beschikking

Datum	25 februari 2021
Nummer	IenW/BSK-2021/51801
Betreft	Besluit vaststelling saneringsplan en verlaging geluidproductieplafonds
Programma	Meerjarenprogramma Geluidsanering
Project	Limburg - Fase 1
Bijlage(n)	6

BESLUIT VASTSTELLEN SANERINGSPLAN

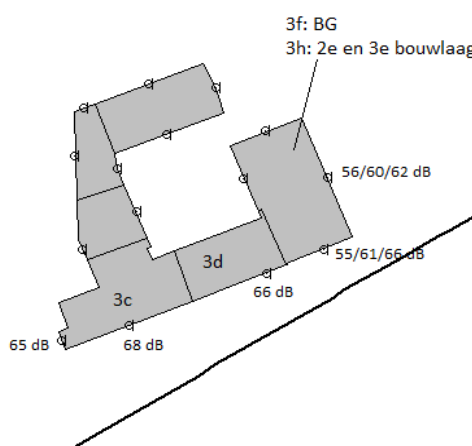
10-7	Hoogtes wegdek en bestaande grondwal	Indiener is van mening dat de bestaande grondwal inklinkt, waardoor de geluidsoverlast steeds maar toeneemt. Verzocht wordt om de hoogtes ten opzichte van het wegdek vanaf het moment van de aanleg van de wal tot op heden kenbaar te maken.	Voor de geluidsanering is bepaald dat voor de akoestische berekening uitgegaan moet worden van het geluidregister. Hierin zijn onder andere de weghoogtes opgenomen en kenmerken van de overdrachtsmaatregelen zoals hoogte, lengte, reflectiefactor en type (scherm/wal). Daarnaast worden in het gedetailleerde geluidmodel de overige omgevingskenmerken meegenomen, zoals gebouwen en grondwallen van derden. De bestaande grondwal is meegenomen als omgevingskenmerk. Omgevingskenmerken zijn niet in het geluidregister opgenomen, de wal staat wel in recente digitale gegevens. De hoogte van de wal ten opzichte van de weg is circa 3,5 m.	Nee

10-8	Alternatief	Indiener meent dat als een geluid scherm over de volle lengte van de grens van zijn eigendommen niet toewijsbaar is, in ieder geval een geluidswal ter hoogte van de duikerconstructie wordt aangebracht, en de bestaande geluidswal wordt opgehoogd en verlengd. De grond daarvoor heeft indiener beschikbaar zodat de kosten beperkt kunnen blijven.	Voor een reactie op dit onderdeel wordt gewezen op hetgeen bij deelreactie 10-3 is toegelicht.	Nee
